2021年9月吉日

ブリッド株式会社
愛知県東海市東海町1-11-1
電話.(052)689-2611
ファクス.(052)689-2612

BRIDE リクライニングシート用 シートヒーター仕様変更のご案内

新仕様

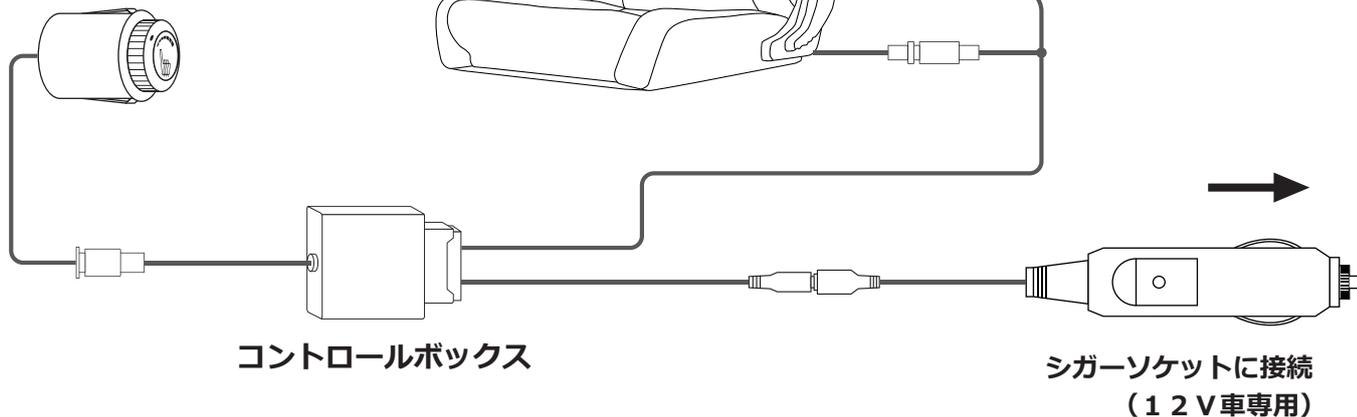
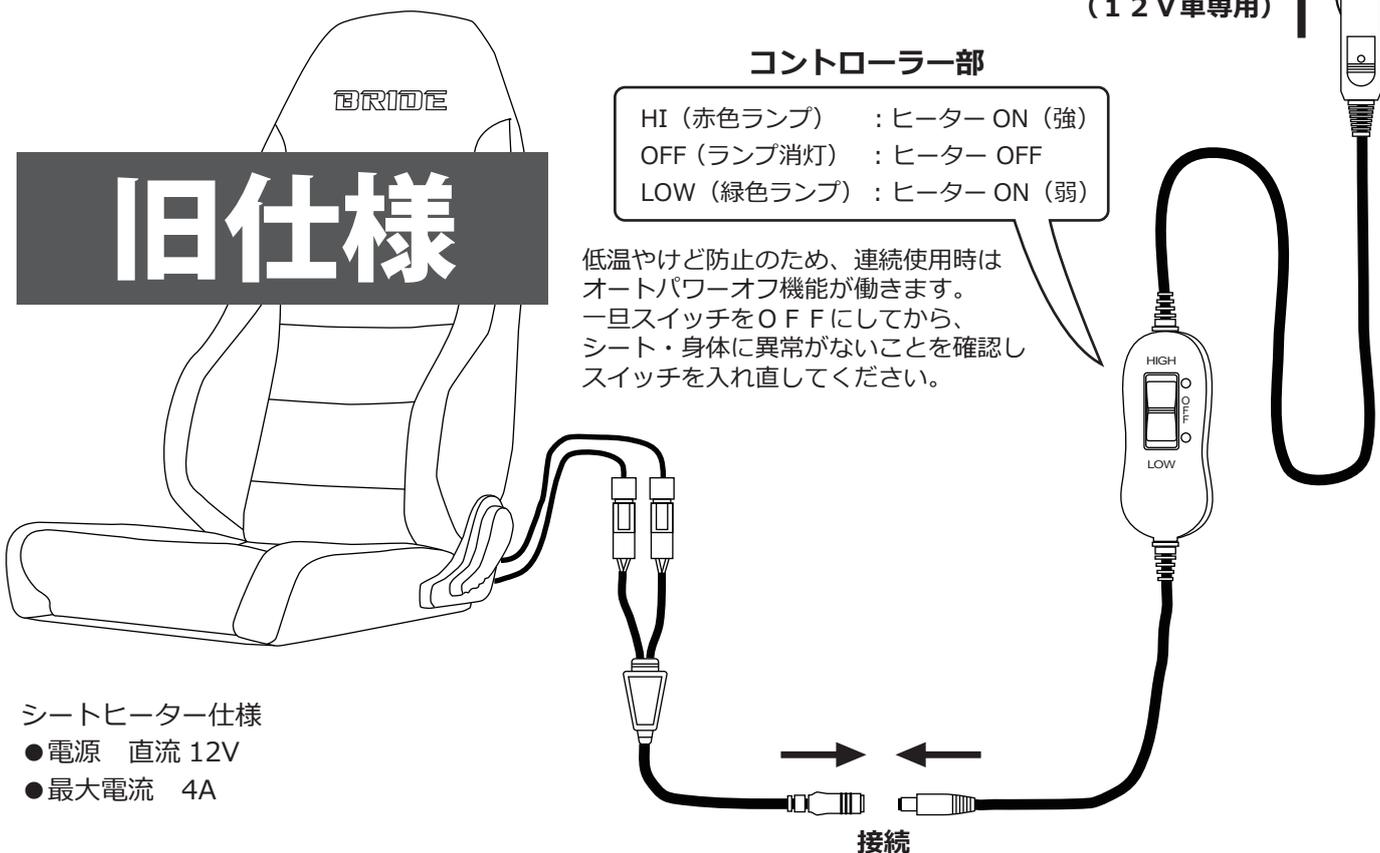
変更前 : 操作部(HI・LOW2段階調整式スイッチ)、中間配線スイッチ

変更後 : 操作部(6段階調整式ダイヤル)、単独配線スイッチ ※配線図参照

ヒーターの強さを6段階で調整できます。
最弱にするとOFFになります。

OFF-弱  強 **ON/OFF**
温度調整ダイヤル (6段階)
